ATTO DIRIGENZIALE

**N. 165 del 12.10.2022
del Registro delle Determinazioni**

OGGETTO: Comune di PORTO CESAREO (LE). PARERE DI COMPATIBILITÀ PAESAGGISTICA ex art. 96.1.d delle NTA del PPTR. Piano Urbanistico Esecutivo (PUE) adottato con Delibera di GC n. 152 del 09.08.2022 del Comparto 1 zona "C2 – Zona omogenea di nuova espansione" del Piano Urbanistico Generale (PUG).

Sovrapposizione area d'intervento su ortofoto regionale volo 2019

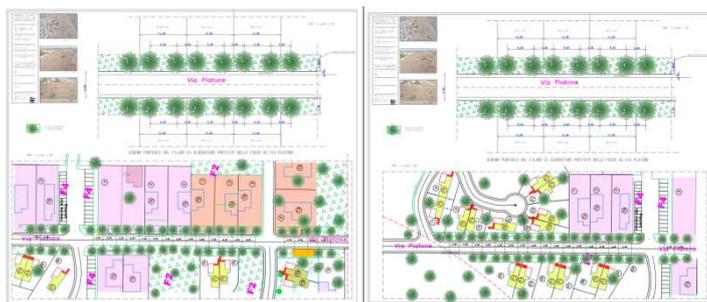
Fermo restando l'**analisi del contesto paesaggistico** in cui ricade l'area d'intervento così come descritto al punto (VALUTAZIONE DELLA COMPATIBILITÀ PAESAGGISTICA) della Determina Dirigenziale n. 141/2020 e che in questa sede si riconferma, si rappresenta che in relazione alla presenza della trama olivetata e del sesto di impianto degli uliveti, così come descritto e riconosciuto nella predetta determina, quale componente di paesaggio strutturante l'area d'intervento da salvaguardare (con particolare riferimento alla integrità delle trame dell'oliveto), il proponente nella "*Relazione paesaggistica – aprile 2022*" (pag. 2) rimandando alla "*Relazione Agronomica – aprile 2022*" rappresenta che:

"La revisione offerta non poteva non tener conto ovviamente del mutato scenario del paesaggio in conseguenza del totale espanto delle piante di ulivo affette da Xylella, che ha pregiudicato l'esistenza della trama ulivetata precedentemente rilevata.

Trama il cui reimpianto è oggi impensabile poiché di impossibile realizzazione. (...ancorchè di differente species poiché quelle originariamente posate a dimora non resistono al patogeno della Xylella)"

trama dell’uliveto preesistente

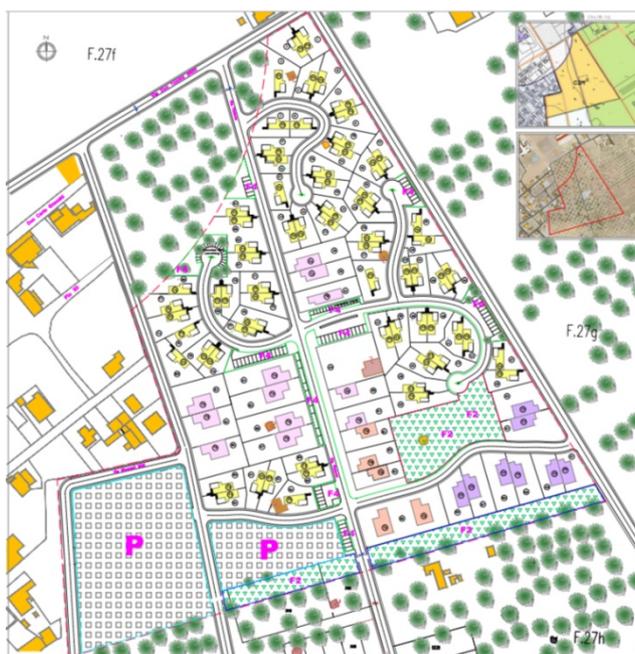
Nel merito si rileva che il proponente al fine di salvaguardare la leggibilità del rapporto originario tra i manufatti rurali, il fondo di appartenenza e via Platone ha provveduto a delocalizzare le volumetrie residenziali che prevedeva inizialmente a ridosso dei n. 6 furneddi lasciando pertanto una congrua area di salvaguardia che è stata così destinata ad aree per verde attrezzato, mentre lungo via Platone ha previsto su ambo i lati fasce di area a verde privato aventi una sezione di 5,00 metri e che, così come disciplinato dall’art. 4 delle NTA del PUE modificato secondo le indicazioni di questa Sezione, dovranno essere progettate e realizzate al fine di valorizzare l’assetto percettivo e paesaggistico di via Platone, attraverso la piantumazione di un filare di ulivo della specie (favolosa o leccino), resistenti al patogeno della xylella. Nel merito la piantumazione l’art. 4 pone l’obbligo per il sesto d’impianto delle alberature di seguire, cos’ come prescritto da questa Sezione il sesto di impianto di cui agli allegati 9A e 9B (qui sotto i relativi stralci).

Inoltre, così come riportato nel verbale della CdiS del 22.04.2022 *“la rielaborazione del PUE pervenuta rappresenta, inoltre la maglia reticolare di vecchio impianto delle alberature di ulivo non più presenti e propone la piantumazione delle nuove alberature di ulivo seguendo, per quanto possibile, la stessa trama.”* In particolare nell’elaborato TAV.9 – aprile 2022 (qui sotto lo stralcio) il proponente ha provveduto a riportare la trama dell’uliveto preesistente.

Soluzione progettuale oggetto di diniego con determina dirigenziale n. 141/2020 (Stralcio TAV. 6)

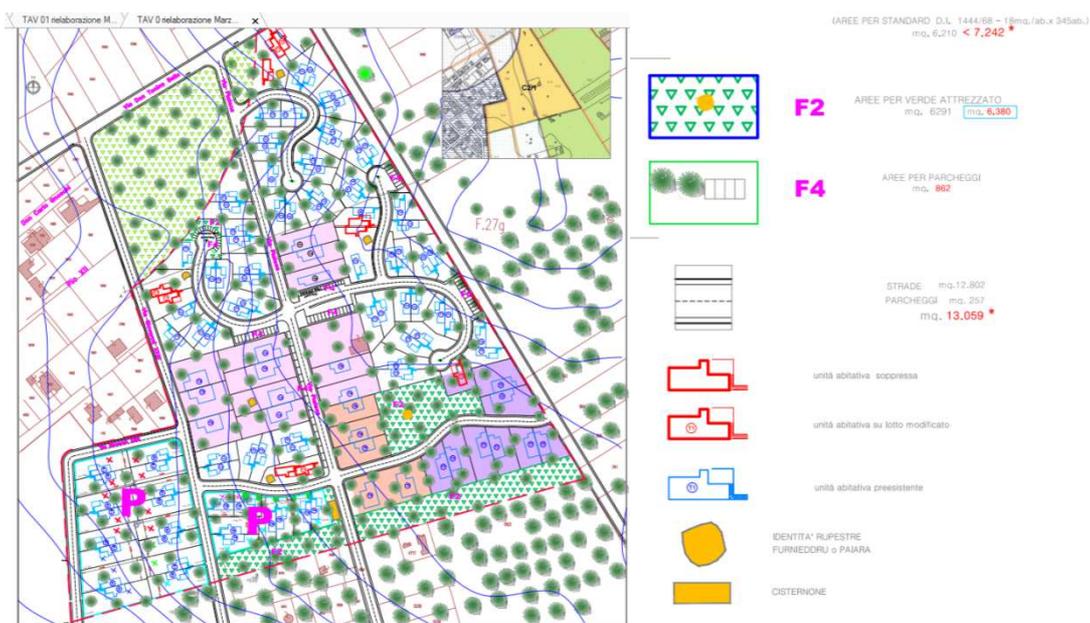
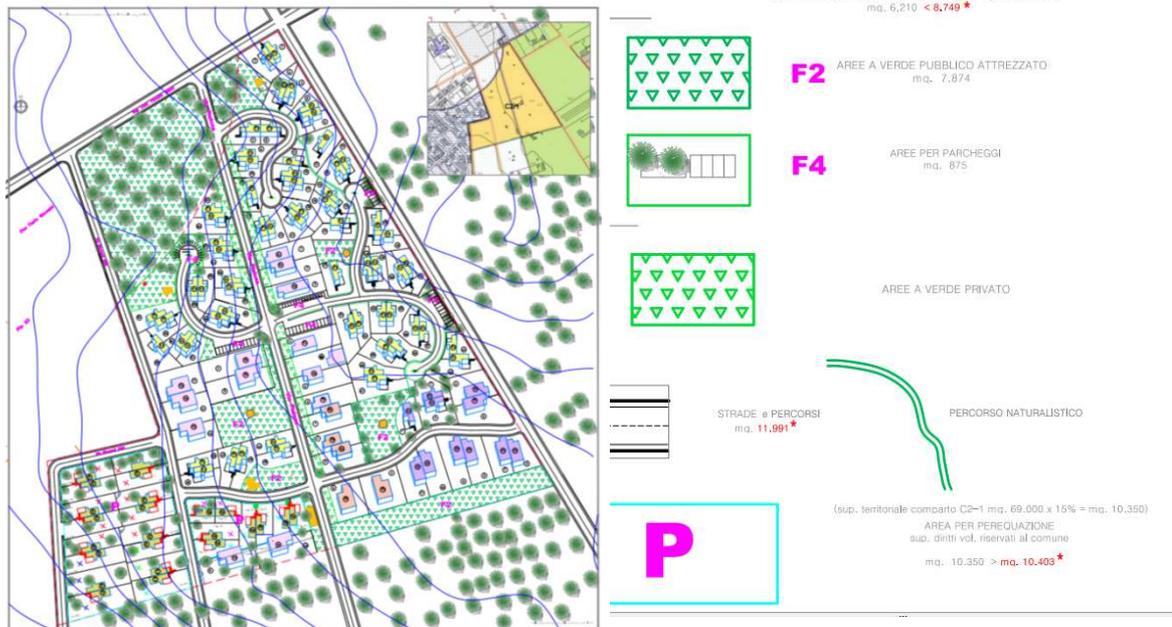
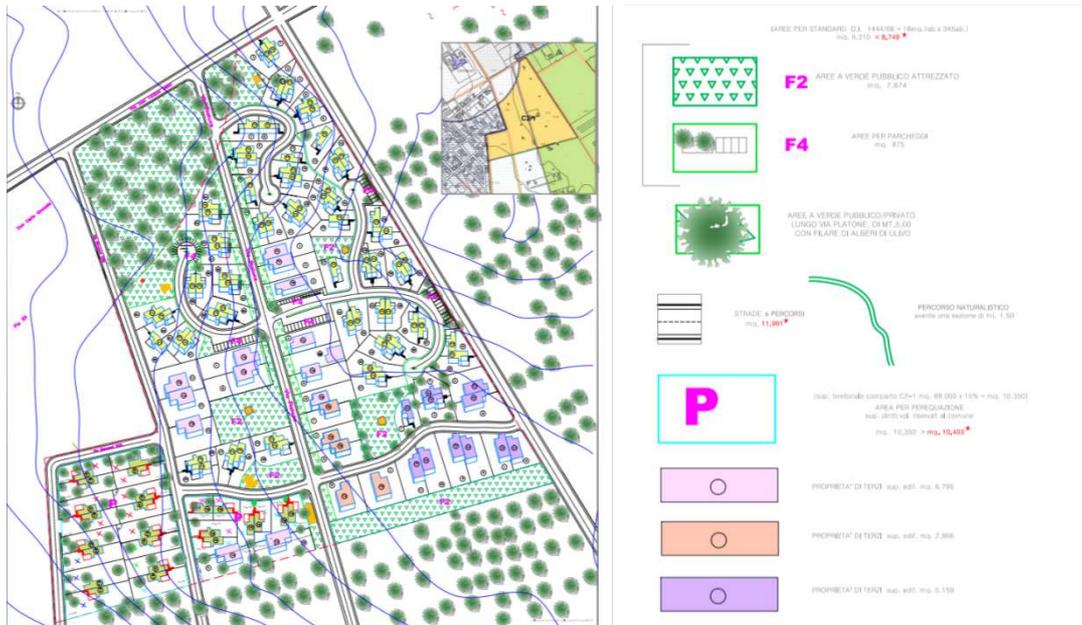
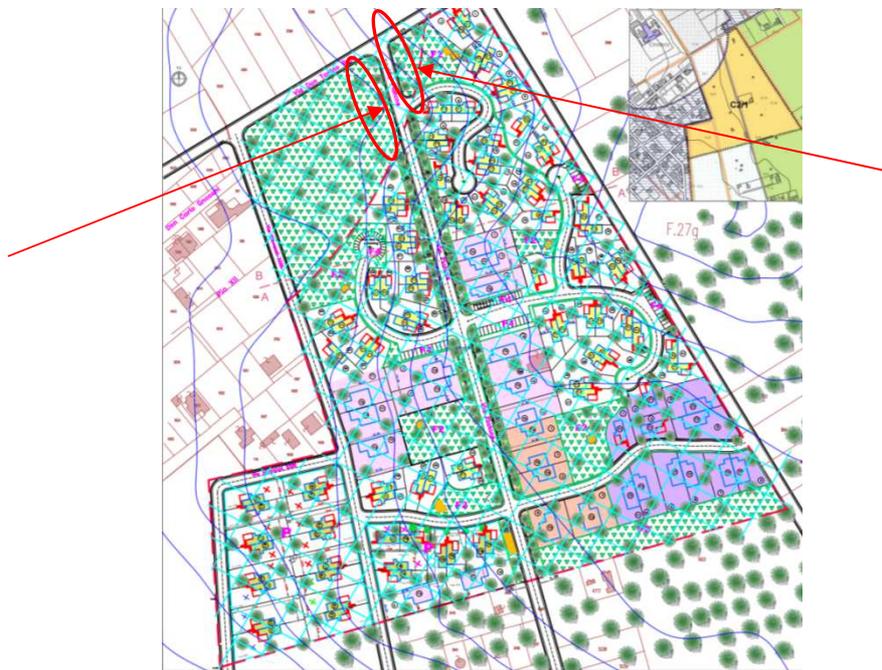
Con riferimento alla **soluzione progettuale del PUE come modificata** ad esito dell’avvio della CdiS decisoria, si rappresenta che la stessa risulta essere adeguata, così come verificato dal Comune con nota prot n. 27534 del 30.09.2022 alle seguenti indicazioni riportate nel verbale del 12.09.2022

1. *Per quanto riguarda l’incrocio fra la viabilità di Piano, che la fascia a verde in affaccio su Via Platone sia continua anche sulle piazzole (indicate pavimentate) di delimitazione degli stalli dei parcheggi, che le alberature siano continue (es. lotto 56), ove possibile;*
2. *Collocare le scale ed eventuali carpi edilizi oltre la fascia di verde private (ai lati di Via Platone) assicurando anche l’allineamento delle facciate dei carpi di fabbrica adiacenti tra loro, eventualmente cambiando tipologia di scale;*
3. *Art.4 delle NTA relativo al verde privato, dopo le parole “resistenti al patogeno de/la xylella” va integrato come segue: “segundo obbligatoriamente il sesto di impianto di cui agli allegati 9A e 9B”;*
4. *I percorsi di collegamento tra le aree verdi, percorsi naturalistici, dovranno avere una sezione non inferiore a 1,50m.”*

Tuttavia dalla consultazione degli elaborati trasmessi con nota con nota prot n. 27534 del 30.09.2022 si rappresenta che i filari alberati su via Platone risultano essere interrotti, come qui di seguito segnalato, in corrispondenza delle due “*aree a verde attrezzato*” in affaccio su via Don Tonino Bello.

Tutto ciò premesso si ritiene di poter rilasciare per il **Piano Urbanistico Esecutivo (PUE) adottato con Delibera di GC n. 152 del 09.08.2022 del Comparto 1 zona “C2 – Zona omogenea di nuova espansione” del Piano Urbanistico Generale** il **PARERE DI COMPATIBILITÀ PAESAGGISTICA**, ai sensi dell’art. 96.1.d delle NTA del PPTR con la seguente prescrizioni e modifica:

Al fine dell’approvazione del PUE da parte del Comune di Porto Cesareo si dovrà provvedere a:

1. dare continuità ai filari di ulivo previsti su entrambi i lati di via Platone in corrispondenza delle due “*aree a verde attrezzato*” poste in affaccio su via Don Tonino Bello;

2. ad integrare Art.4 delle NTA relativo al verde privato, come segue: dopo le parole "*ove possibile – la trama ulivettata preesistente*" dovrà essere aggiunto il seguente periodo "*come rilevata nell'elaborato TAV.9*";
